Oggetto: [ID_VIP: 7418] **FOGGIA: Impianto agrovoltaiico denominato "CELONE 01" destinato alla produzione di energia elettrica da fonti rinnovabili integrato da un progetto di riqualificazione agricola, da realizzarsi nel comune di Foggia, con potenza complessiva pari a 38,0016 MWp.**

Proponente: Società Green Genius Italy Utility 9 S.r.l.

Parere tecnico istruttorio della Soprintendenza Speciale per il PNRR.

"Celone 01": area verde; "Celone 02": area arancione; "Celone 03": area rosa

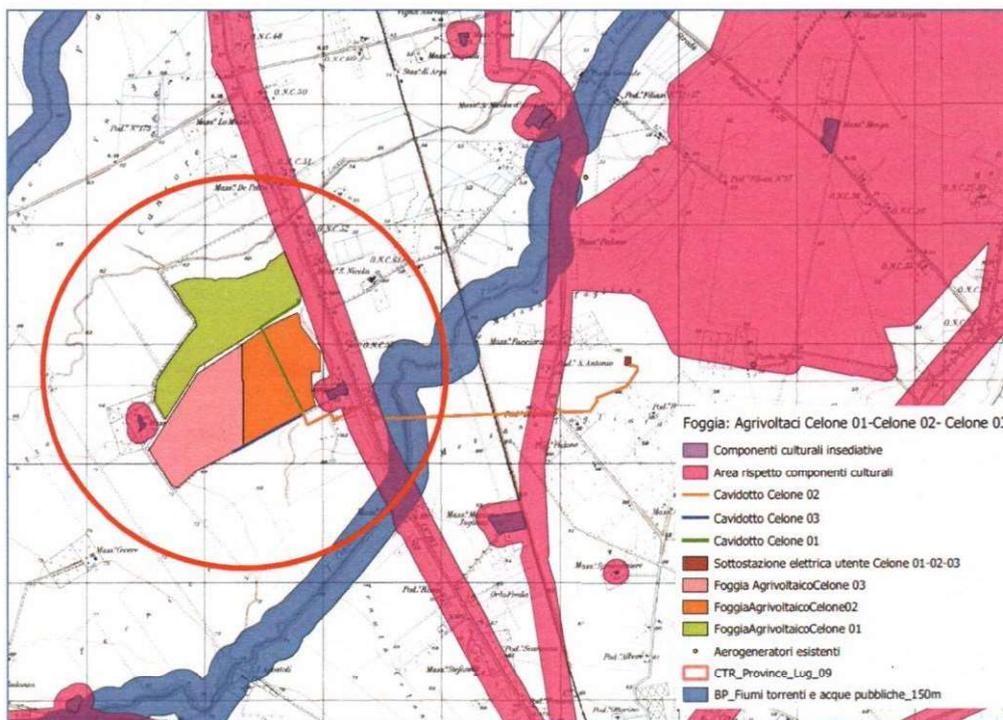
CONSIDERATO che la **Direzione generale ABAP**, dopo aver rilevato che l'impianto agrovoltaiico di cui trattasi ("Celone 01") è localizzato in continuità con altri due impianti agrovoltaiici ("Celone 02" - ID_VIP 7401 e "Celone 03" - ID_VIP 7403), aventi tutti e tre il medesimo tracciato di cavidotto per il collegamento alla stessa Sottostazione Utente, con nota prot. n. 7046 del 23/02/2022, ha trasmesso alla Direzione Generale valutazioni ambientali del Ministero della transizione ecologica e alla Commissione Tecnica PNRR-PNIEC una richiesta di chiarimenti in merito alla correttezza delle tre istanze di VIA presentate dalla Società proponente, evidenziando quanto segue:

Da quanto sopra evidenziato, si deve quindi rilevare che i tre impianti proposti con separate istanze di VIA, costituiscono in realtà un unico intervento da valutarsi globalmente con riferimento ai suoi complessivi potenziali impatti ambientali che verrebbero a determinarsi con la sua realizzazione, e che, pertanto, si debba

ritenere che le tre parti costituenti l'unico progetto complessivo proposto debbano essere in verità oggetto di un unico complessivo SIA e, di conseguenza, di un'unica valutazione VIA.

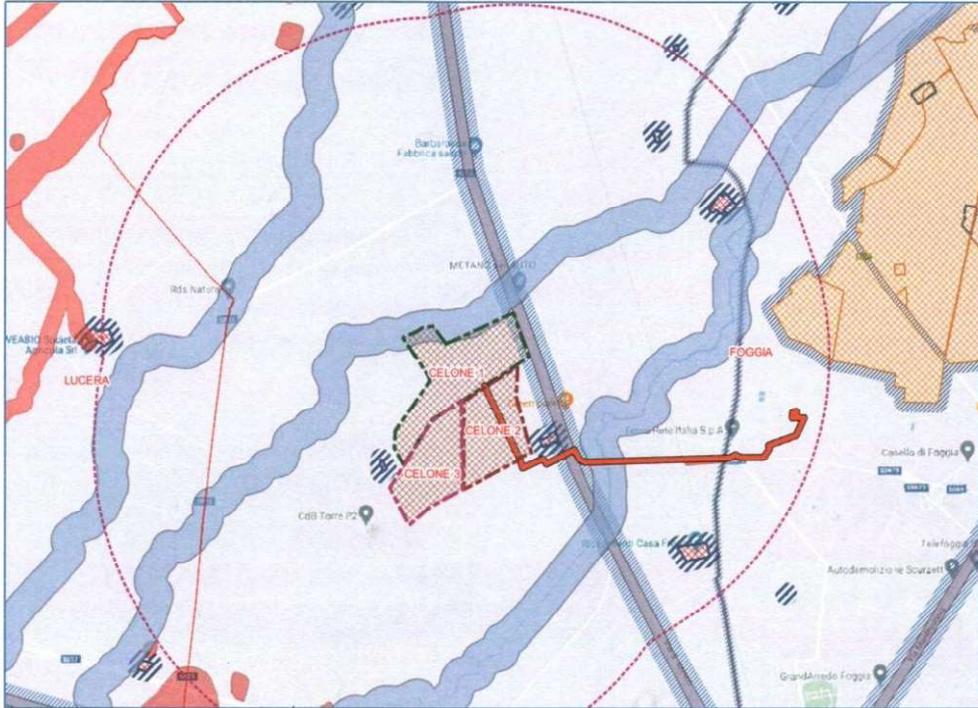
La Determinazione del Dirigente Servizio Ecologia 6 giugno 2014 n.162 "D.G.R. n. 2122 del 23/10/2012 – Indirizzi applicativi per la valutazione degli impatti cumulativi di impianti di produzione di energia da fonti rinnovabili nella Valutazione di Impatto Ambientale - Regolamentazione degli aspetti tecnici e di dettaglio", stabilisce che per il fotovoltaico "la valutazione degli impatti visivi cumulativi presuppone l'individuazione di una zona di visibilità teorica definita come l'area in cui il nuovo impianto può essere teoricamente visto e dunque l'area all'interno della quale le analisi andranno ulteriormente specificate".

La superficie dell'area vasta per la valutazione dell'impatto cumulativo tra impianti fotovoltaici è determinata da un cerchio di raggio pari a 6 volte il raggio del cerchio avente superficie pari a quella dell'impianto in esame, con esclusione delle aree non idonee.

Certo è che, a prescindere dalle valutazioni numeriche introdotte dalla DGR 2122/2012, se i tre impianti venissero realizzati in adiacenza, così come proposti, l'area di intervento, si estenderebbe a circa 250 Ha, oltre che determinare una barriera visuale sul paesaggio per circa 1,4 Km dalla Strada Statale SS16 che si sovrappone al percorso tratturale Aquila Foggia.

Immagine GIS elaborata dalla SS-PNRR – localizzazione di una parte degli impianti oggetto di valutazione di impatto ambientale nazionale. Il cerchio blu evidenzia i tre impianti agrivoltaici “Celone 01”, “Celone 02” e “Celone 03”.

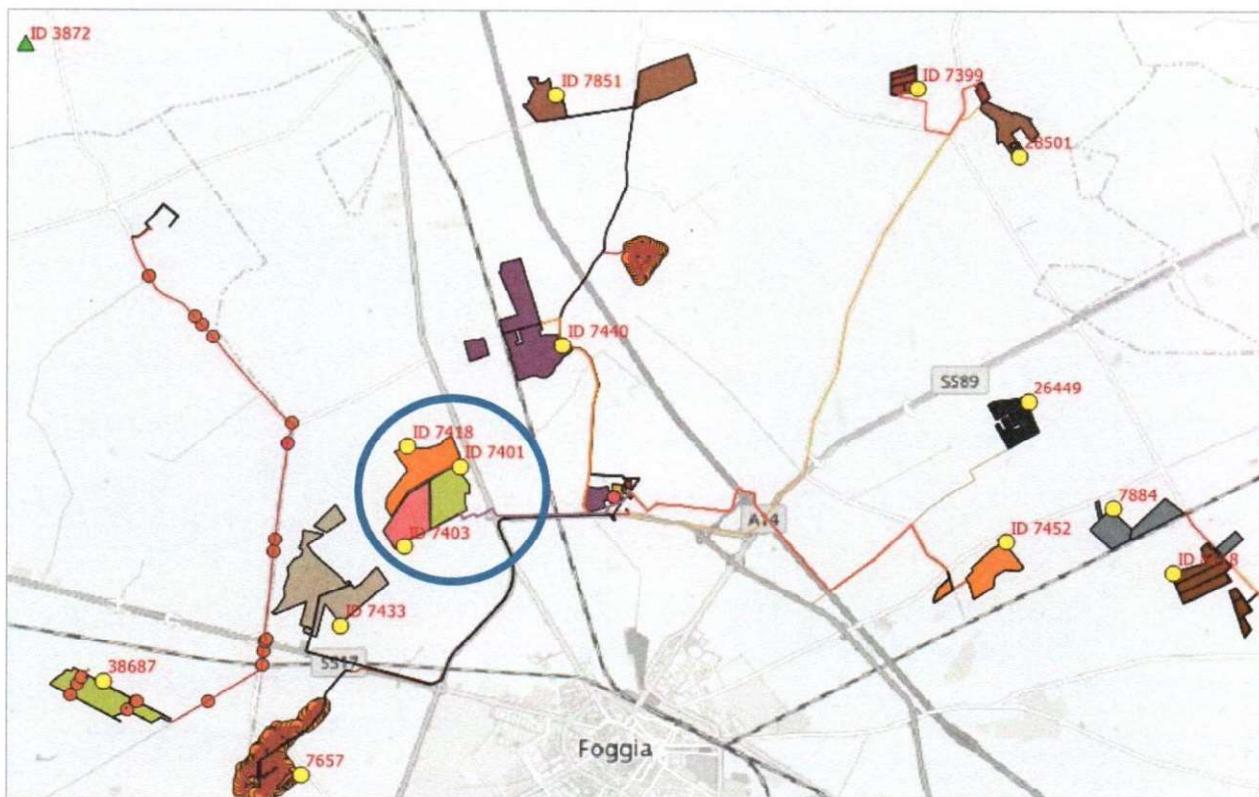
CONSIDERATO che nell'area esistono altri impianti fotovoltaici le cui dimensioni ridotte ne consentono una mimetizzazione nella texture particellare dell'area e che, invece, la rilevante estensione del progetto proposto (ancora più se si considerino gli altri due impianti di Celone 02 e Celone 03) non è confrontabile con i segni antropici che definiscono la struttura insediativa dell'ambito paesaggistico, costituita da manufatti tradizionali (masserie) che rappresentano i vertici di una rete di connessione visiva con funzione di orientamento lungo i percorsi storici che attraversano il contesto paesaggistico di riferimento, dove l'inserimento dell'impianto in esame risulta essere del tutto estraneo.

RITENUTO che, al fine di rappresentare una probabile trasformazione del territorio e del paesaggio circostante l'intervento di cui trattasi, sia utile evidenziare che il progetto in argomento è prossimo a molti altri impianti agrivoltaici in corso di valutazione in Via statale, anch'essi di rilevanti dimensioni come è possibile constatare dall'immagine sotto riportata:
